Mission régionale d'autorité environnementale

**Avis délibéré  
sur le projet de renouvellement urbain  
du secteur Locarno à  
L'Hay-les-Roses (94)**

N° APJIF-2023-050  
du 13/09/2023

Figure 4: séquençage de l'opération connexe de réaménagement et d'extension de la coulée verte de la promenade de la Vanne sur la commune de L'Haÿ-les-Roses (EI, p. 30)

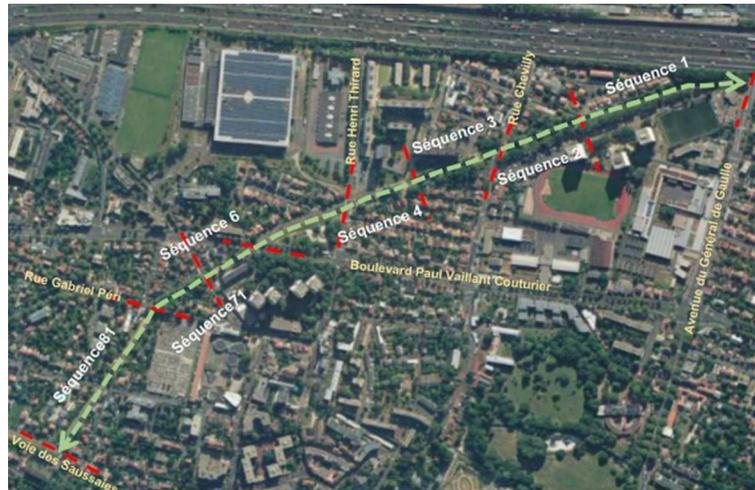
Cette opération « coulée verte » est phasée en huit séquences, dont trois sont incluses dans le périmètre du projet Locarno : la séquence n°5 (attenante à la nouvelle halle et réalisée dans la même temporalité que la phase 1), et les séquences n°3 et 4, qui restent à réaliser dans le secteur sud (à une échéance non précisée dans le dossier). L'étude d'impact présente une photo aérienne de la séquence n°5 réalisée (EI, p. 28), ainsi que des plans masses, peu lisibles et non légendés, des séquences n°3 et 4 (EI, p. 31). Elle n'illustre pas les séquences situées hors du site Locarno.

- préciser si la crèche envisagée en 2021 sur l'emprise de la phase 2 est toujours inscrite à la programmation du projet en 2023 ;
- illustrer, à l'aide d'un plan masse lisible et légendé, l'opération de réaménagement et d'extension de la coulée verte de la promenade de la Vanne sur la commune de L'Haÿ-les-Roses, et notamment ses séquences 3 et 4 qui interceptent le site du projet et restent à réaliser ;

Figure 7: potentialités du site pour la biodiversité (EI, p. 123)

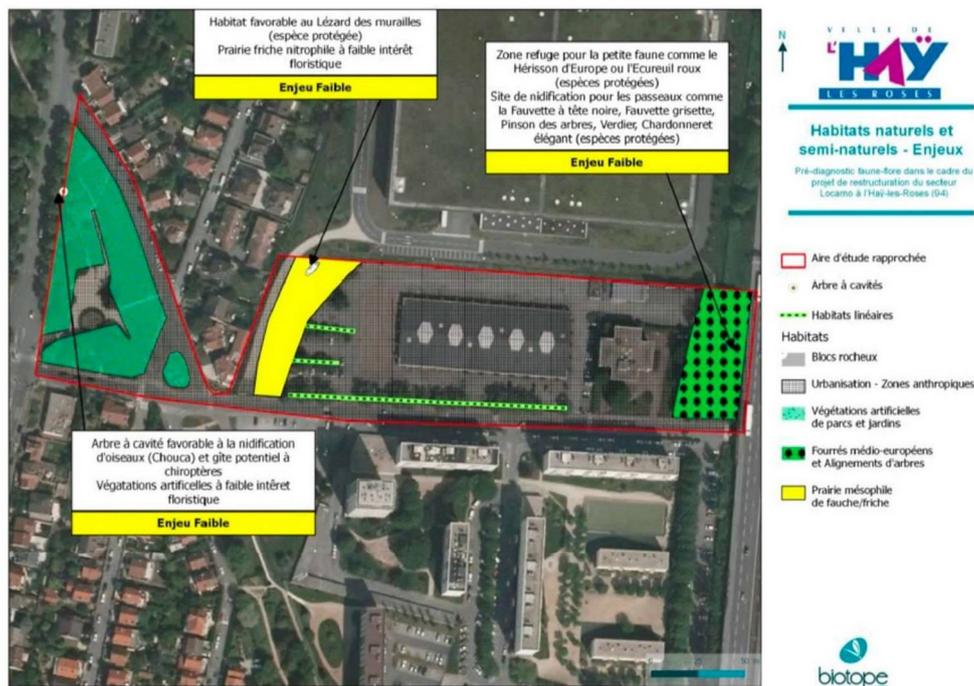
La réflexion conduite a porté uniquement sur le potentiel du site pour la biodiversité, sans chercher à observer et identifier la faune et la flore effectivement présentes. L'absence d'étude faune flore plus aboutie était déjà soulevée dans l'avis du préfet de région de 2011 sur la Zac multi-sites.

**Figure 8: schéma conceptuel, diagnostic complémentaire de l'état des milieux, p. 39**

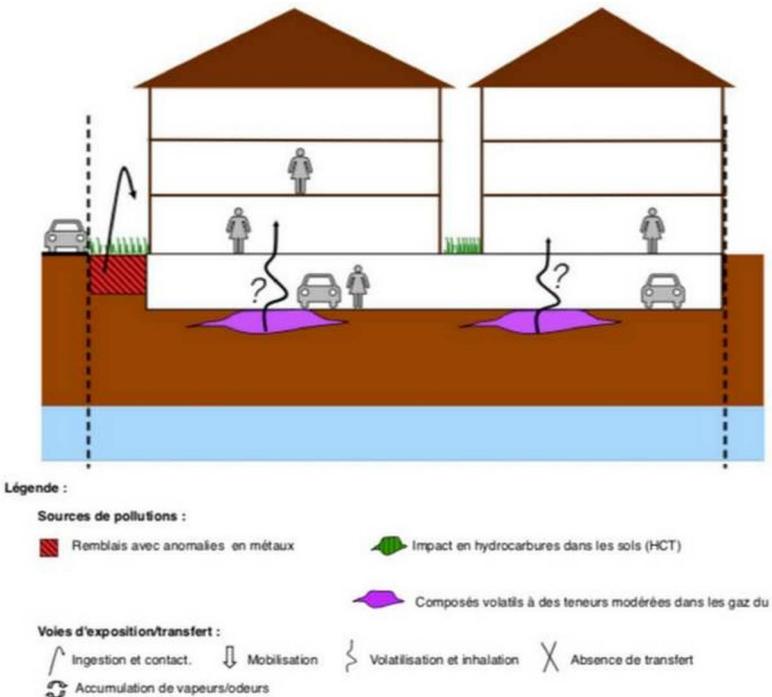
Une partie des remblais constitue des déchets dangereux. Des polluants organiques (hydrocarbures, COV<sup>18</sup>) ont par ailleurs été mesurés dans les gaz de sols à des « teneurs modérées ». Des composés ont été détectés dans les eaux souterraines, mais à des teneurs « inférieures aux valeurs définies pour la production d'eau destinée à la consommation humaine » (EI, p. 98 à 100). L'Autorité environnementale relève que les sols de la phase 1 n'ont pas été diagnostiqués d'après les études annexées au dossier, alors qu'une aire de jeux (usage potentiellement sensible à certaines pollutions) a été réalisée le long de la coulée verte attenante.

Figure 10: modélisation du dioxyde d'azote à l'état initial (EI, p. 173) - l'A6 (à droite) n'est pas prise en compte

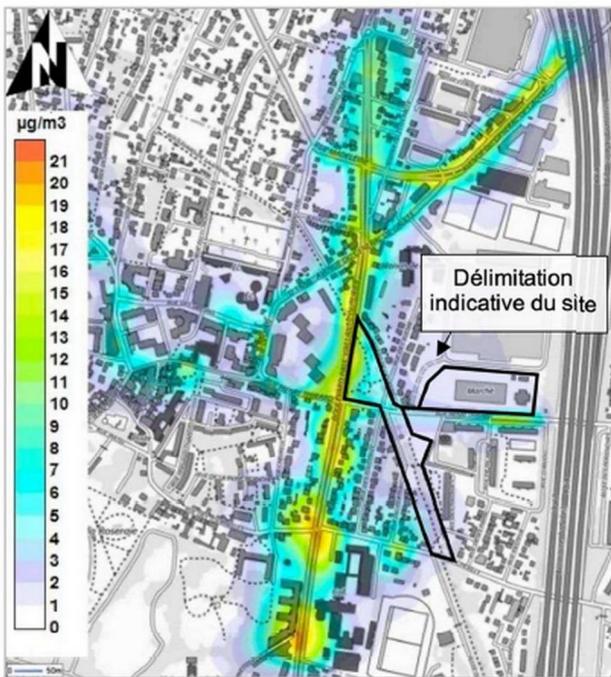
Une modélisation de la qualité de l'air a été réalisée. L'Autorité environnementale relève que les concentrations modélisées (en moyennes annuelles) sont nettement inférieures à celles mesurées. Par exemple, la concentration de  $\text{NO}_2$  modélisée s'élève à 20  $\mu\text{g}/\text{m}^3$  le long du boulevard Paul Vaillant Couturier, alors que 57,1  $\mu\text{g}/\text{m}^3$  ont été mesurés en moyenne au niveau du point 10, le long de ce même boulevard, lors de la campagne de mesures. De plus, la modélisation de l'état initial de la qualité de l'air ne prend pas en compte (contrairement à celle du scénario de référence, cf. infra) le trafic routier sur l'A6. Pourtant, il est précisé dans l'étude d'impact que le site « présente une sensibilité très forte aux sources d'émissions atmosphériques » des axes routiers alentours (EI, p. 171).
